# MINUTA TÉCNICA

## ANÁLISIS AV. SALVADOR ALLENDE, CIUDAD DE ANTOFAGASTA.

## CONTRATO: "CONSERVACION DE ELEMENTOS DE SEGURIDAD VIAL, PROVINCIA DE ANTOFAGASTA, REGION DE ANTOFAGASTA, SEGUNDO LLAMADO, NUEVO 2022"

### MODIFICACIÓN Nº 1

**Imagen N°3.- Situación Actual Av. Salvador Allende y Ruta 26.**

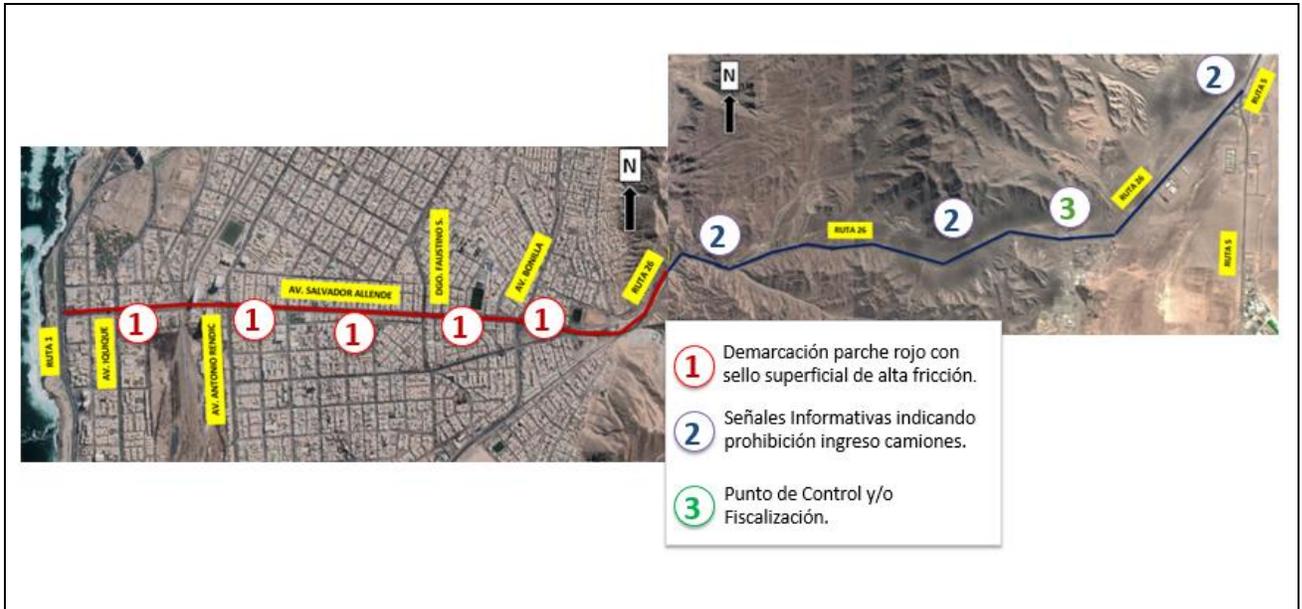
Problemas situación actual:

- **Demarcación Roja Sello Alta Fricción** por Av. Salvador Allende.
  - Desgaste de sello de alta fricción lo cual se traduce en la pérdida de adherencia neumático – pavimento en los puntos donde se aplicó dicho sello.
- **Señales Informativas** por Av. Salvador Allende, Ruta 26 y Ruta 5.
  - Se observó falta de señalización **explícita** que indique la prohibición del ingreso de camiones a la Ruta 26 y Av. Salvador Allende en su afán de ingresar a la ciudad de Antofagasta.
- **Punto de Control Camiones** en Ruta 26.
  - Se observó falta de señalización que indica explícitamente la prohibición del ingreso de camiones a la Ruta 26 y Av. Salvador Allende en su afán de ingresar a la ciudad de Antofagasta.

- Demarcación Roja Sello Alta Fricción por Av. Salvador Allende.
  - Se recomienda **re-demarcar** los parches de color rojo con el sello superficial de alta fricción en los puntos donde se aplicó dicha medida. Lo anterior, para volver a generar la adherencia neumático – pavimento.
  - En distintos tramos del eje realizar **ranurados** transversales y/o longitudinales en el pavimento. Estos, antes (según sentido de tránsito) de los parches con sello rojo.
  - Re-demarcar símbolos de velocidad máxima existentes actualmente por Av. Salvador Allende.

- Señales Informativas por Ruta 26, Ruta 5, Ruta B – 400.
  - Se recomienda instalar Señales Informativas con texto que indiquen **claramente** la “*prohibición del ingreso de camiones*” a la Ruta 26 y, dichas señales, complementarlas con Señales Informativas “Tipo Mapa” (capítulo N°2 Manual de Señalización de Tránsito del MTT), ubicadas posterior a la señal de prohibición, que “*muestran la trayectoria*” o camino (mediante imagen y flechas) que deben realizar los camiones para ingresar a la ciudad de Antofagasta (por Ruta B – 400 y Ruta 1). En ese sentido, se recomienda instalar las señales indicadas en los siguientes puntos:

**Imagen N°4.-** Ubicación Señales Informativas recomendadas.

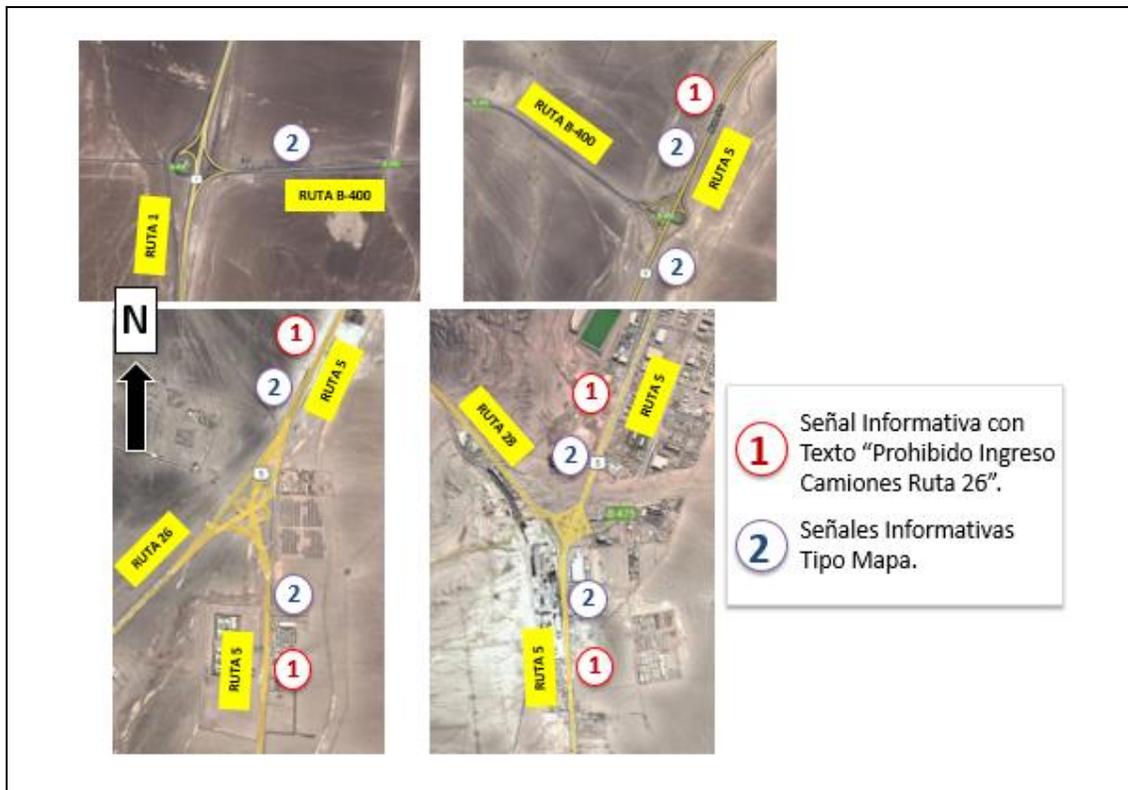
- a) En la Ruta 5 y kilómetros antes del enlace de dicha ruta con la Ruta 26.
    - b) En la Ruta 5 y kilómetros antes del enlace de dicha ruta con la Ruta 28.

- c) En la Ruta 5 y kilómetros antes del enlace de dicha ruta con la Ruta B – 400. Además, en esta última se deben considerar también en el enlace con la Ruta 1 (sólo señal informativa tipo mapa).

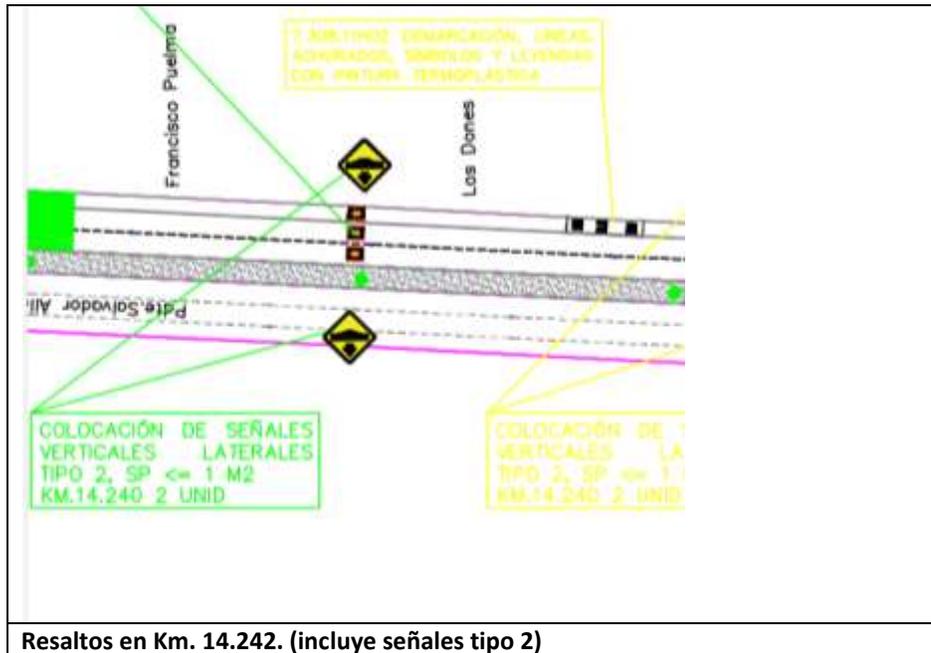
7.308.P0046 Pintado De Soleras: Cuando se ejecutó el levantamiento de la línea de tierra, se ajustaron las cantidades de metros lineales reales requeridos para la ejecución de la obra (la línea de tierra fue aprobada mediante Ord. N° 364 de fecha 12.09.2023).

Adicionalmente, se pintarán las soleras desde el Km 12.930 hasta Km 15.488, por la pista poniente a Oriente, que inicialmente no venía incluida en el contrato, pero que resulta necesario para dejar la Ruta normalizada.

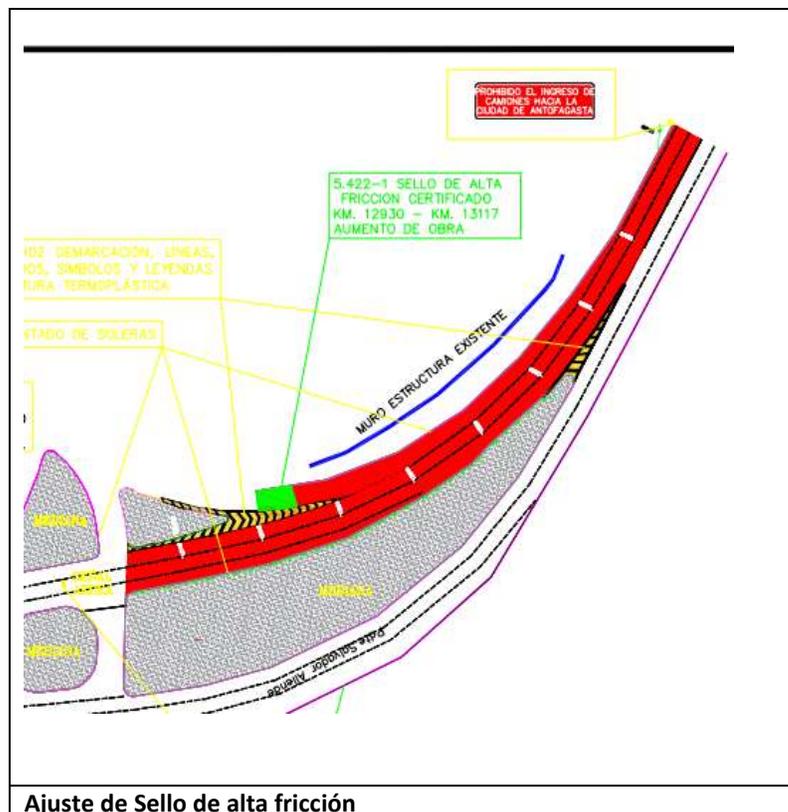
5.408-1 Concreto Asfáltico De Rodadura: Considerando que los resaltos tienen la función de disminuir la velocidad de los vehículos de manera segura y controlada. Se propone instalar dos resaltos adicionales uno en el sector de Policlínico (CESFAM Corvallis), Km. 13,700 y otro de refuerzo en el Km. 14,070, ya que, por proyecto sólo se consideraba uno en el Km. 14.242.

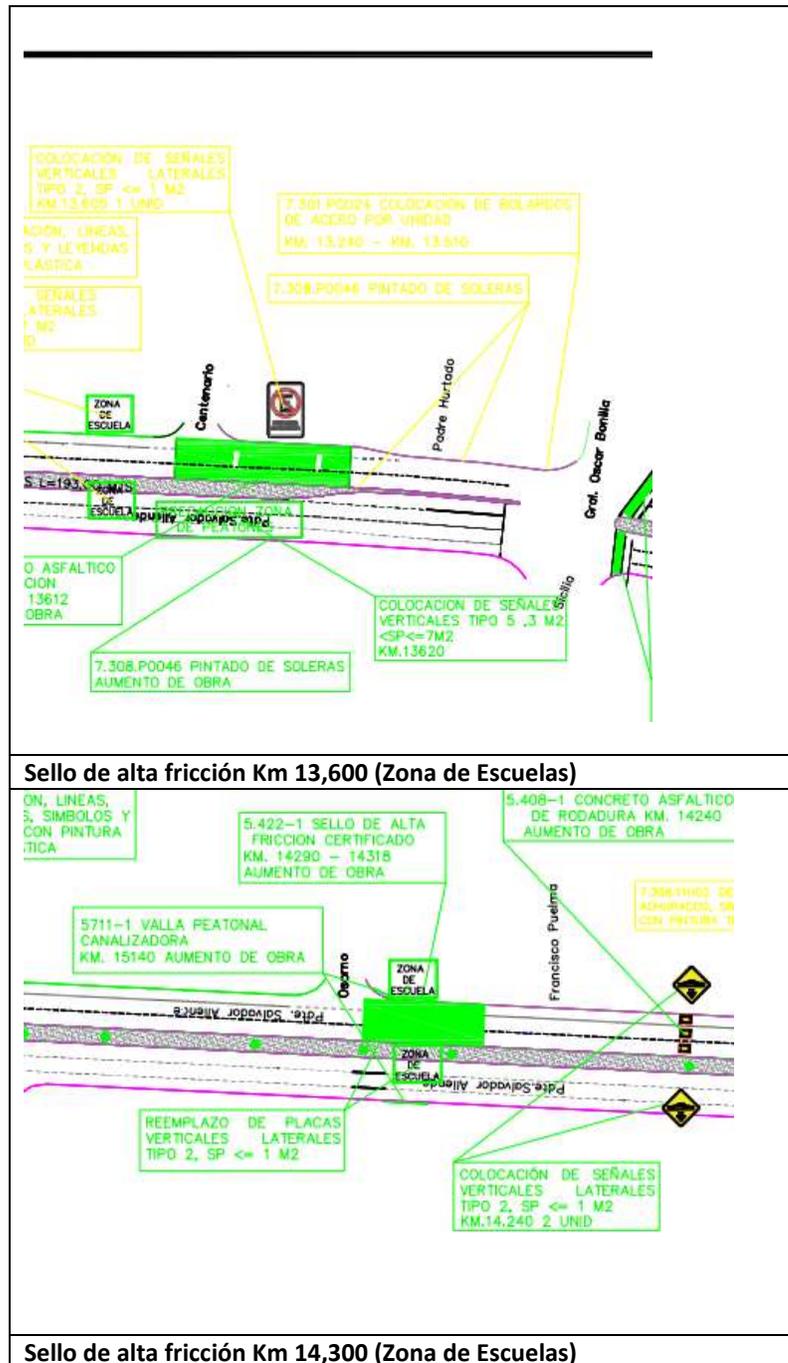
5.422-1 Sello De Alta Fricción Certificado: Esta Partida se aumenta primero para ajustar el área del sello propuesto por proyecto. Además, se propone instalar este elemento en dos sectores adicionales, esto considerando que la vía en todo su desarrollo presenta pendiente fuerte y son zonas críticas por donde transita un número no menor de peatones como son las escuelas.

Figura 2

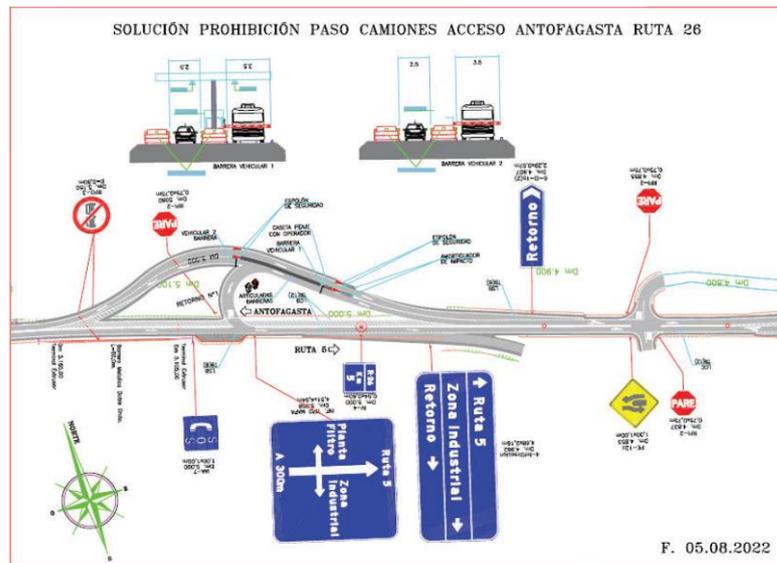
La Inspección Fiscal desarrolló, a nivel de idea conceptual, una solución de construcción de un punto para el control de paso de los camiones que intentan ingresar a la ciudad por la Ruta 26. Dicha idea conceptual considera dos puntos de control, el primero segrega el flujo de los vehículos menores y vehículos pesados como buses y camiones infractores, a los cuales controla con una primera barrera permitiendo el paso de los buses e impidiendo el paso de los camiones con una segunda barrera, obligándolos a retornar hacia Ruta 5. (Ver figura 2)
